Veřejná zakázka:
„Rekonstrukce a modernizace DK POKLAD“

DODATEČNÉ INFORMACE K ZADÁVACÍM PODMÍNKÁM

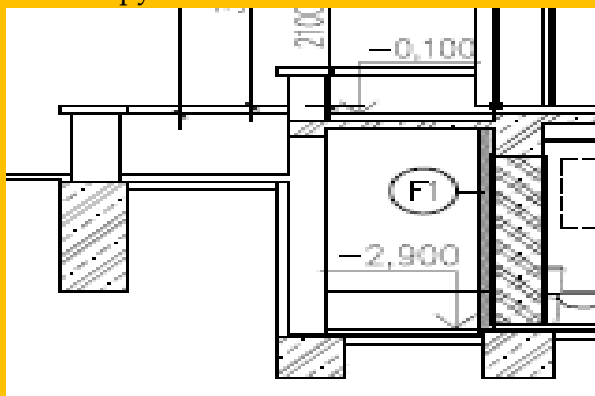
Boční rampa - vstup do 1.PP v části A – na stěnách má být dle legendy místností nová vápenocementová omítka. Z tohoto důvodu je nutno starou omítku otlouct. V rozpočtu schází položka pro 100% otlučení vnějších stěn a novou vápenocementovou omítku vnějších stěn rampy.

1. Bude doplněna položka pro 100% otlučení vnější omítky stěn boční rampy?
2. Bude doplněna položka pro novou vápenocementovou omítku vnějších stěn?
3. Pokud jsou ve výkazu výměr položky pro novou omítku a otlučení stávající vnější omítky stěny rampy, uveďte které.

Zadavatel upřesňuje, že v prostoru boční rampy - vstup do 1. PP v části A - povrchové úpravy stěn jsou plánovány opravy omítek, které jsou započítány v položkách č. 88, 57, 51. Další vápenocementové omítky nebudou do soupisu prací doplňovány.

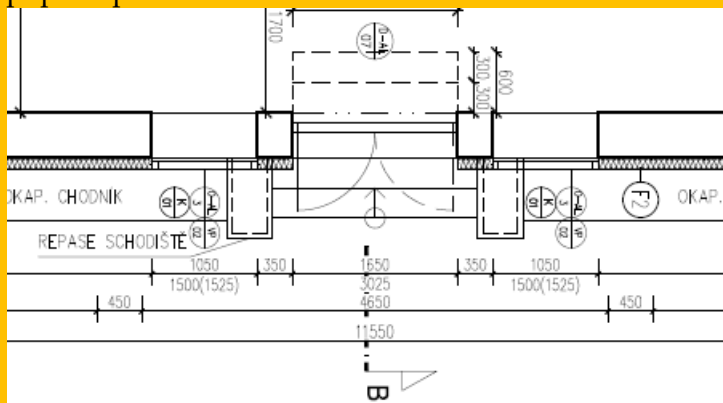
Boční vstup do části C – repase schodiště. V dokumentaci ani technické zprávě jsme nenašli popis repase schodiště.

1. Můžete popsat repasi schodiště?
2. Můžete uvést položky a výměry, ve kterých jsou řešeny úpravy – repase schodiště?

Zadavatel upřesňuje, že boční vstup do části C - repase schodiště a rampy - není součástí projektové dokumentace. Tyto stavební úpravy nejsou součástí předmětu veřejné zakázky.

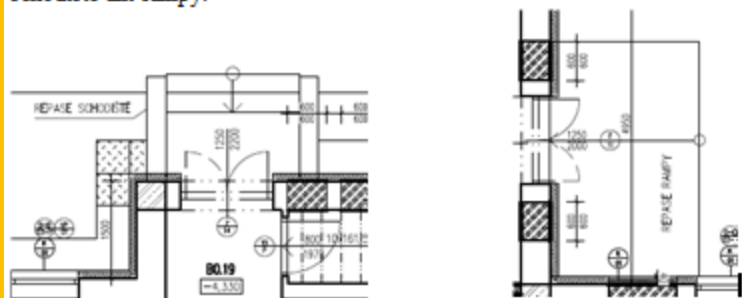
Boční vstupy do části B – v projektové dokumentaci ani technické zprávě není popis repase schodiště ani rampy.

1. Můžete popsat repasi schodiště a rampy?
2. Můžete uvést položky a výměry, ve kterých jsou řešeny úpravy schodiště a rampy?
